(仮称) 肝付風力発電事業
環境影響評価準備書
補足説明資料

令和5年7月

風力部会 補足説明資料 目次

図 12-1 (1) WT09 ヤードにおける沈砂池排水の想定排水経路

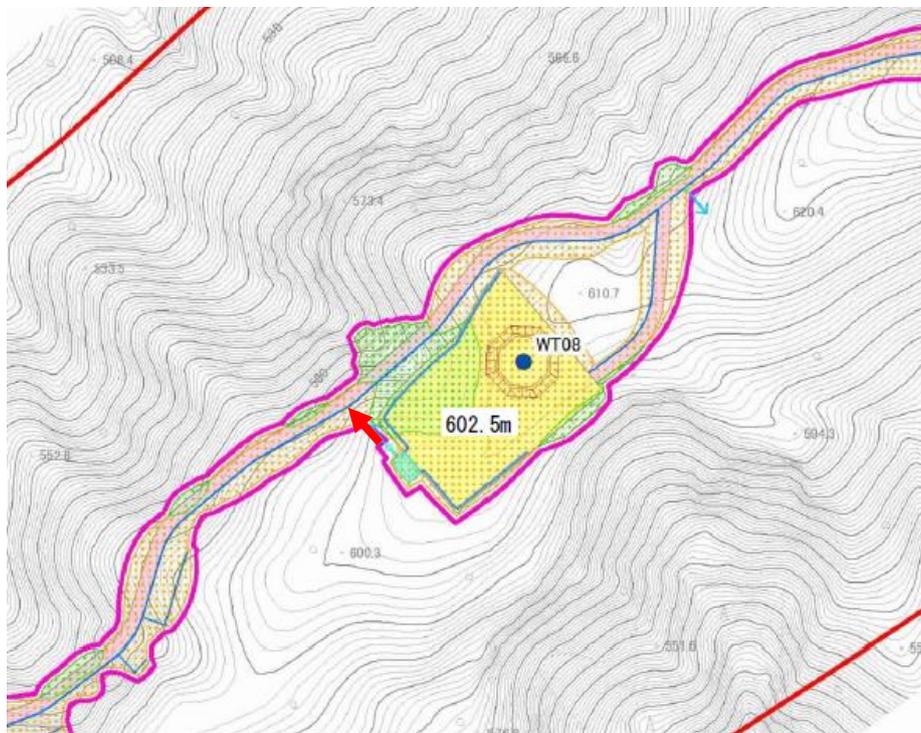
- ・ WT09、WT08、WT01 ヤードの沈砂池排水の想定排水経路を示してください。また、WT07 ヤード北側の排水矢印は道路側溝からの排水のように思われますが、その想定排水経路を教えてください。
- ・ 図中の道路に付した番号は、後出の多くの表で引用されているアクセス道路番号だと推測しますが、その旨を本文もしくは図中に記載して下さい。

・ WT09、WT08、WT01 ヤードの沈砂池排水の想定排水経路は図 12-1 に示すとおりです。図書
中、水色の矢印でお示ししておりましたが、切盛の凡例と重複して視認しづらくなっていたことから、改めて、赤色の矢印でお示いたします。

図 16-1 アクセス道路 29～30 付近の道路断面図の例（断面位置）

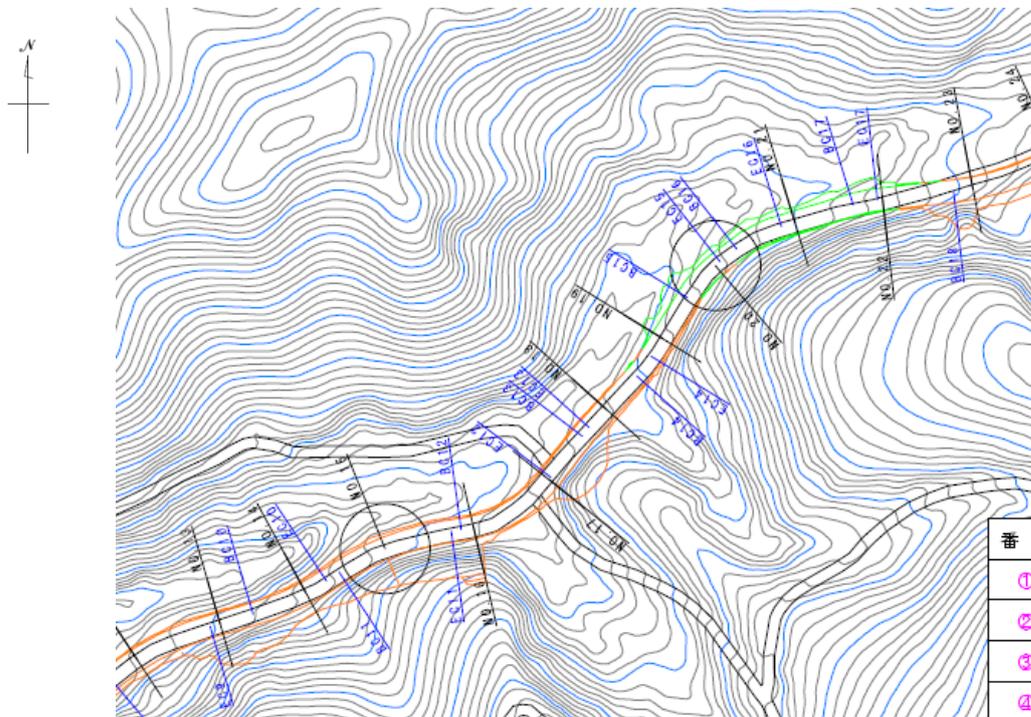
表 10.1.2-19(1) ではアクセス道路 25～30 について表流水又は河川までの距離が 0m となっていますが、道路は沢等に隣接しているのでしょうか。沢に隣接している場合、表 10.1.2-17(8) からは 5 mm/h、1 時間の降雨条件でも 133 kg の土砂が流入すると見積もられますが、河床の変化などを引き起こす可能性はありませんか。

ご指摘のアクセス道路 25～30 付近の区間については、既存林道及び計画地の西側の谷筋に沿って沢が存在しており、沢までの距離が近く、一部箇所については計画地と隣接していることから、整理上「0m」と記載しておりました。

ご指摘のアクセス道路 25～30 付近のうち、計画地と河床との位置が比較的近いアクセス道路 29～30 の道路断面図の例を、図 16-1 及び図 16-2 に示します。

なお、これらの沢の直接改変は想定しておりません。また、沢側が切土になる箇所においては、沢への濁水及び土砂の流入は生じないものと考えております。

加えて、降雨時の沢への土砂流入については、可能な限りの回避・低減を図るため、実行可能な範囲で、土砂の流出防止対策（板柵マット工、板柵土のう積工、ふとんかご工事等）等、土砂の沢への流入及び河床の変化を低減するための対策を講じます。
